島根原子力発電所 2 号炉 津波による損傷の防止

論点 5「浸水防護重点化範囲の設定」

(コメント回答)

令和 2 年 6 月
中国電力株式会社

図 浸水防護重点化範囲概略図

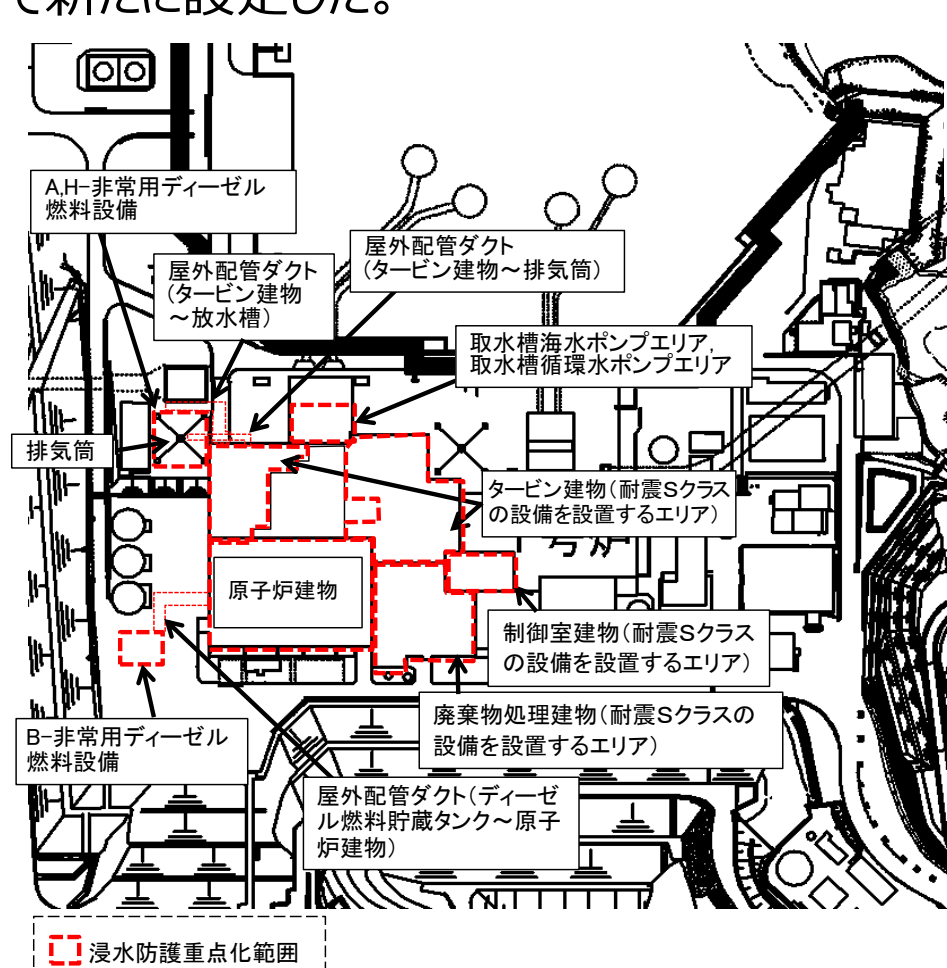
No.	審査会合日	コメント内容	回答頁
84	令和2年1月28日	・津波防護方針の内郭防護において、浸水防護重点化範囲への浸水の可能性のある経路の特定、それらに対する浸水対策について説明すること。なお、浸水防護重点化範囲として設定した建物及び区画は、海域と接続した取水・放水施設から地下部を介しての浸水経路があり、外郭防護の区画とも重複しているように見受けられるため、津波防護方針の外郭防護における取水路、放水路等の経路からの津波の流入防止と併せて説明すること。	P.5~11
85	令和2年1月28日	・浸水防護重点化範囲への津波の流入を防止するインターロック等の弁やS s機能維持とする低耐震クラス配管について、島根サイトの特異性を踏まえた耐震・耐津波設計上及び申請上の位置付けと機能保持の評価方針を説明すること。	P.5~11

- 「基準津波及び耐津波設計方針に係る審査ガイド」を踏まえ、耐震 Sクラスの設備を内包する以下の建物・区画を浸水防護重点化範囲として設定する。
- 以上より、タービン建物（耐震 Sクラスの設備を設置するエリア）及び取水槽循環水ポンプエリアを浸水防護重点化範囲として新たに設定した。

図 復水器エリア防水壁等の浸水防止設備と耐震 Sクラスの設備の位置

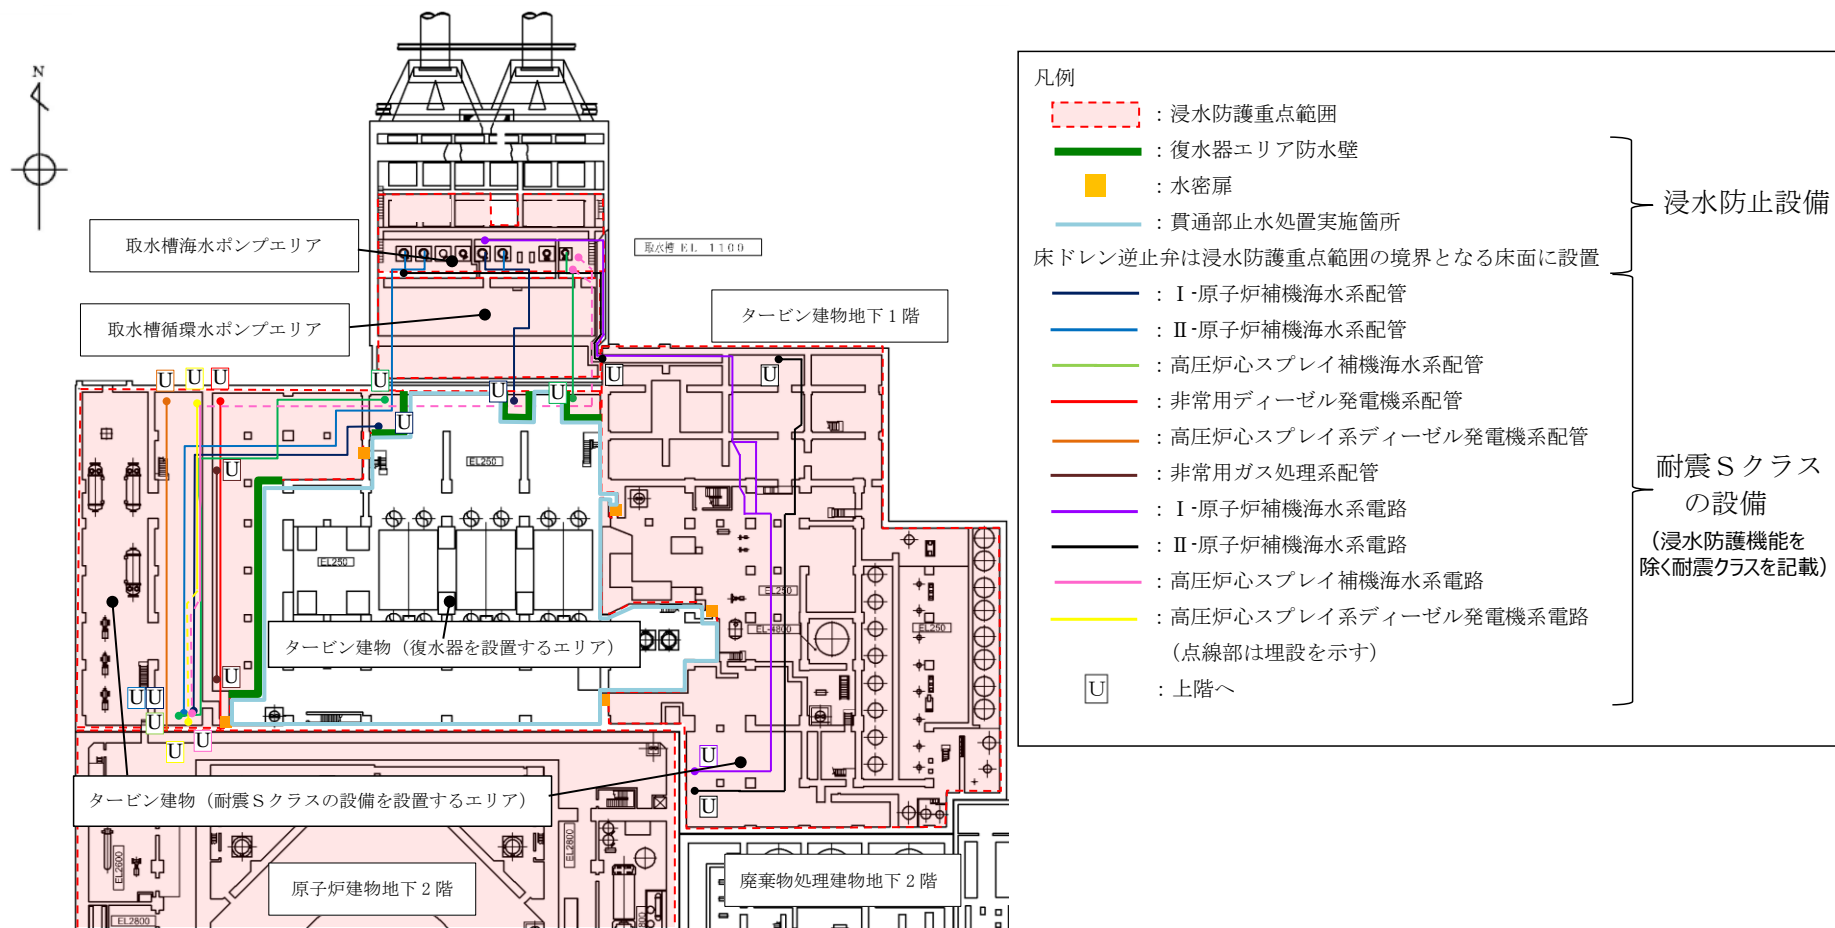
原子炉補機海水系及び高圧炉心スプレイ補機海水系の配管及び電路などは、取水槽海水ポンプエリアから原子炉建屋への経路としてタービン建屋を通過しているが、浸水の影響を受ける津波防護対象設備ではないため、タービン建屋を浸水防護重点化範囲としていない。これらの配管、電路について、地震・津波時の浸水状況を踏まえ、その構造・仕様が浸水の影響を受けないものであることを説明すること。

- タービン建物については、復水器を設置するエリアと耐震 Sクラスの設備を設置するエリアの境界に、復水器エリア防水壁等の浸水防止設備を設置し、タービン建物（耐震 Sクラスの設備を設置するエリア）とタービン建物（復水器を設置するエリア）に区画する。
